Eidgenössisches
Nuklearsicherheits-Inspektorat ENSI
Industriestrasse 19
CH-5200 Brugg

Markus Kühni
Fichtenweg 21
3012 Bern
+41 31 348 65 07
mailto:markus@zBaern.ch

Offener Brief Nummer I zu Ihrer "Verfügung 3 Kernkraftwerk Mühleberg" vom 5. Mai 2011¹

Die folgende Figur 2.4.1 aus dem Sicherheitsbericht 1990 illustriert die räumliche Situation (rote Elemente hinzugefügt):

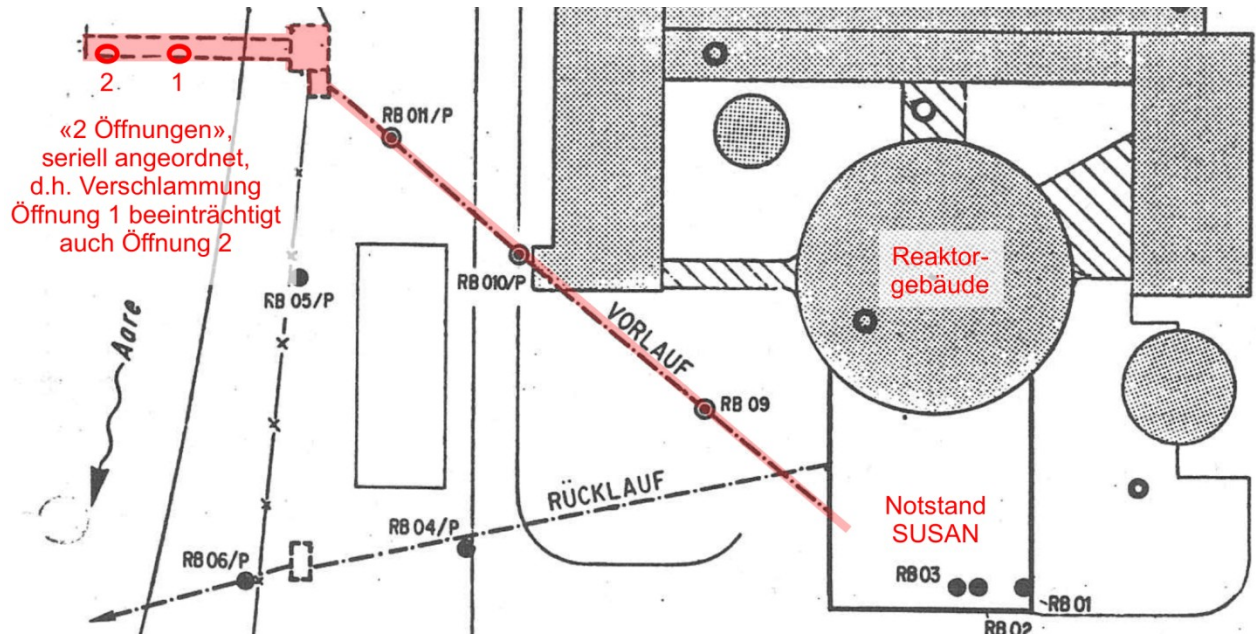
Fragen 1

Bitte erklären Sie mir angesichts dieser räumlichen Disposition Ihre Begriffswahl "weit verzweigt", "zahlreiche Öffnungen" und "hohen Redundanzgrad".

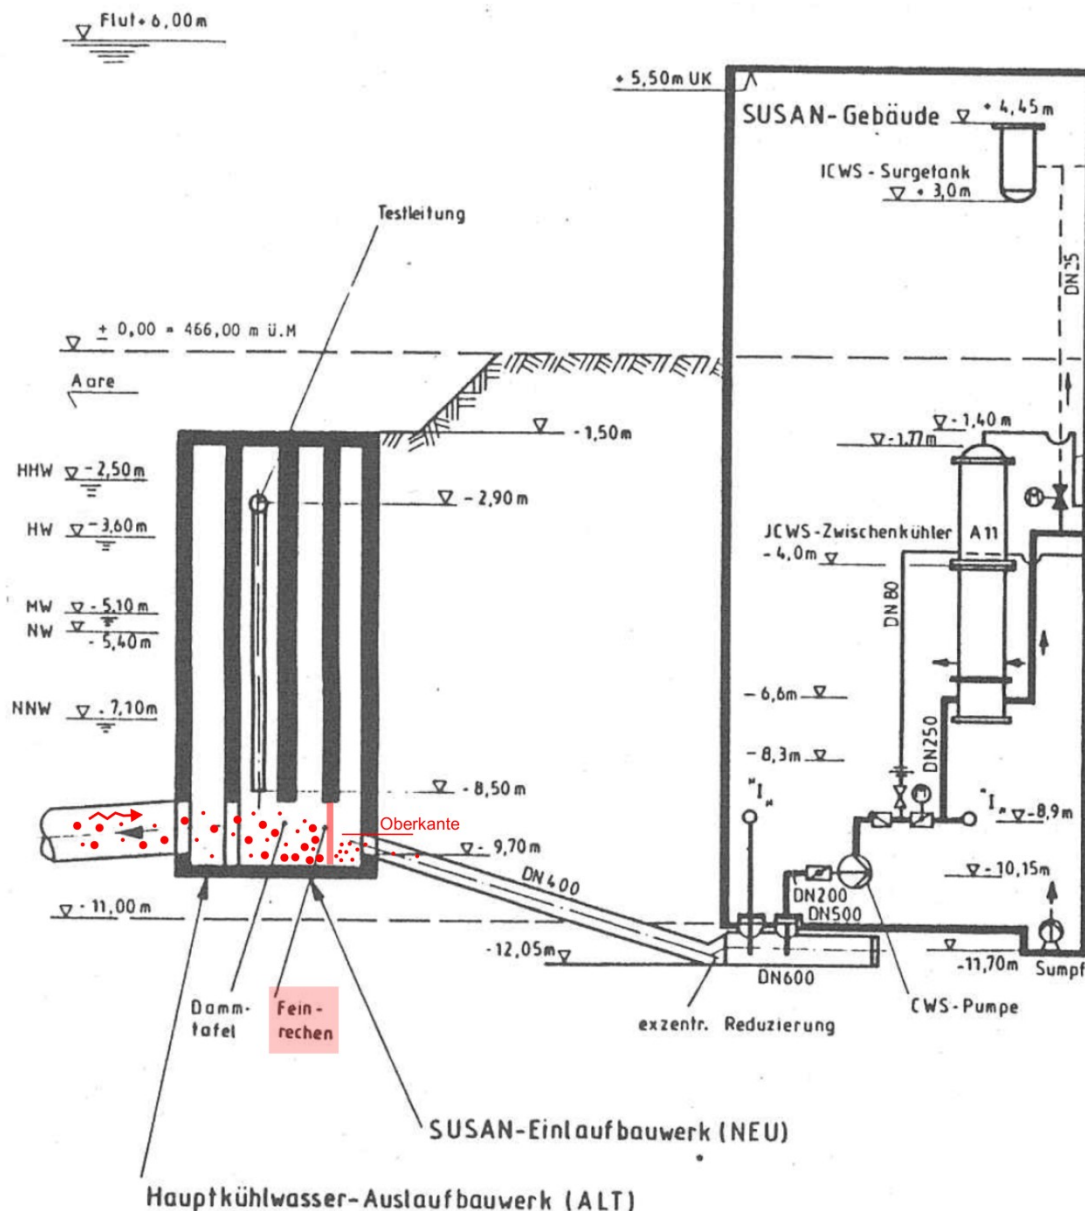
Dabei fällt auf, dass Sie nur die Verstopfung der Öffnungen ansprechen, eine Verschlammung/Versandung des Ein- und Zulaufes bzw. der Feinrechen wird nicht erläutert.

Fragen 2

Wenn über ein "hundert"-fach überdimensioniertes Rohr "geringe Ansauggeschwindigkeiten" erzielt werden, kommt es dann in eben diesem Rohr, sowie dem ebenfalls überdimensionierten Auslaufbauwerk nicht zu "nachlassender Fließgeschwindigkeit" bzw. kann man nicht gar von einem "Stillwasserbereich" sprechen, wo folglich "das erodierte und im Wasser transportierte Material" bzw. "die Feinsedimente" gemäss der zitierten Expertisen "abgelagert werden"?

Kann eine Verschlammung/Versandung unter diesen Umständen mit der hier geforderten Sicherheit und nach den Erkenntnissen von Fukushima tatsächlich so kategorisch ausgeschlossen werden?

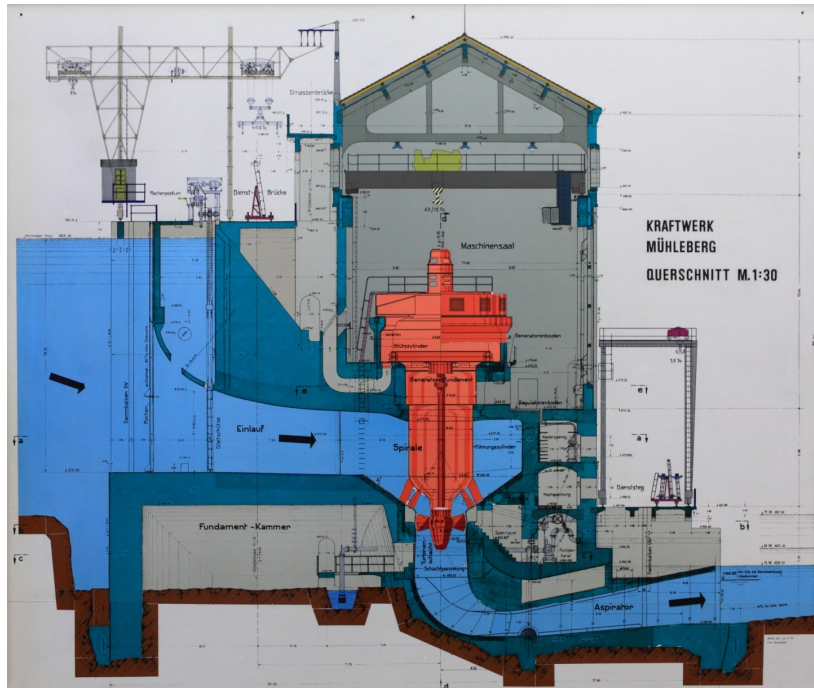
Dabei geht fast vergessen, dass sich der Damm hinter dem Bauwerk auf der vollen Breite (240 Meter) erstreckt.

Die Plattform hinter dem Teil mit Gebäude liegt nur ca. einen Meter¹⁰ über dem aus Naturschutzgründen konstant hoch gehaltenen Pegel.

Wird diese Plattform überströmt, dann läuft das Wasser hinter den Maschinensaal und kann nur in sehr geringen Mengen seitlich entweichen. Die Situation wird auch im folgenden Querschnitt (Exponat WKM, BKW FMB) ersichtlich:

Hier wird auch deutlich, wie erstaunlich feingliedrig der Damm im Bereich des Kraftwerkes aufgebaut ist. Einlaufkammern der Turbinen, sowie sogenannte Sparräume (wegen des in der Bauzeit 1917-1920 kriegsbedingten Zementmangels¹¹) durchziehen den Damm.

Die Fragen sind klar: können die Wände des Maschinensaals (mit Fenstern und Türen) den herabstürzenden Wassermassen widerstehen? Was passiert, wenn das Gebäude auf die Dammstrukturen herunter einstürzt?

Oder kann eine Überströmung kategorisch ausgeschlossen werden?

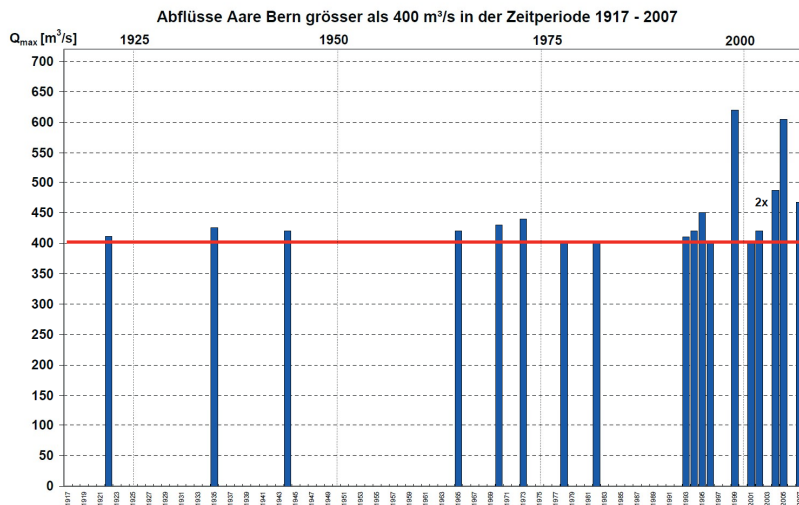
Zur Bewältigung von Extremhochwassern besitzt der Damm unter anderem den sogenannten Grundablass. Dieser wurde 1998 saniert. Die zuständigen Ingenieure der BKW schreiben¹²:

Damit wird das WKM gegenüber seiner ursprünglichen Auslegung von 1917 fast eines Drittels seiner Grundablasskapazität beraubt.

Hochwasser 2005: Pegelanstieg inert Stunden

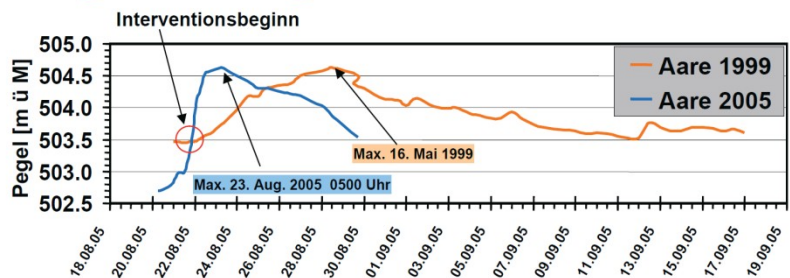
Gleichzeitig steigen die Häufigkeiten und Intensitäten von Hochwasserereignissen, wie die folgenden Grafiken der Stadt Bern zeigen¹³.

Die Grafik zeigt Aarehochwasser mit einer Abflussmenge von 400 m³/s und mehr im Zeitraum zwischen 1917 und 2005. In den letzten fünfzehn Jahren ist es zu einer Häufung von Hochwasserereignissen gekommen, darunter gleich mehrere aussergewöhnlich starke.

Die Grafik zeigt den Anstieg des Aarepegels während der Hochwasserereignisse 1999 und 2005 im Vergleich. 1999 fand der Pegelanstieg über mehrere Tage hinweg statt, 2005 wurde das Maximum binnen Stunden erreicht.

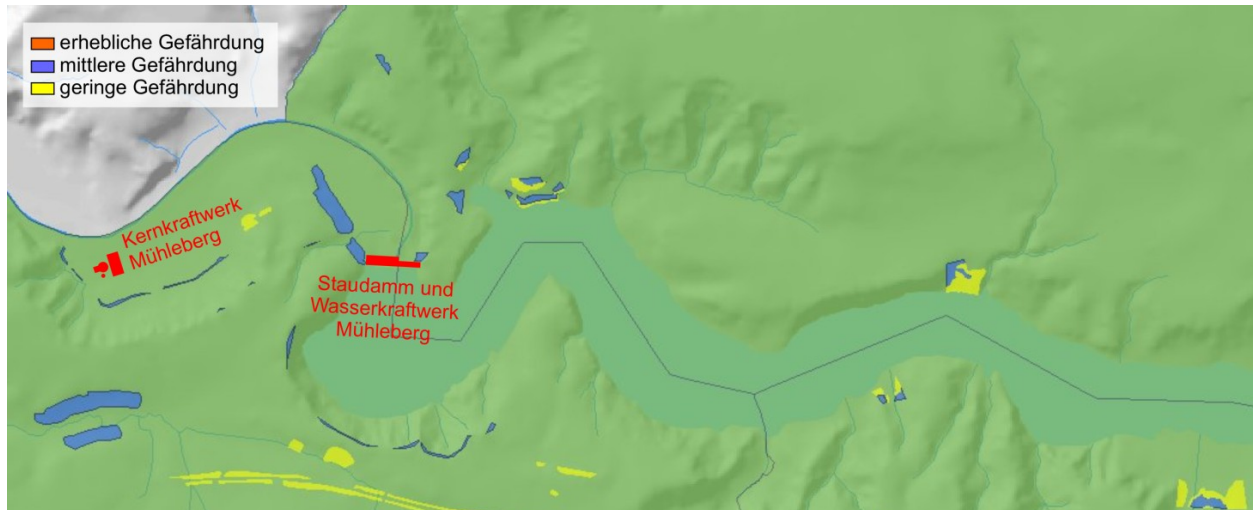
Diese Vorgaben scheinen mir beim denkmalgeschützten WKM in mehrfacher Weise nicht erfüllt:

Wenn sich Schwemmgut verkeilt (10-Meter-Baumstämme!) oder beispielsweise eine Stauklappe geschlossen versagt, dann wäre die Entlastung folglich nicht mehr gewährleistet.
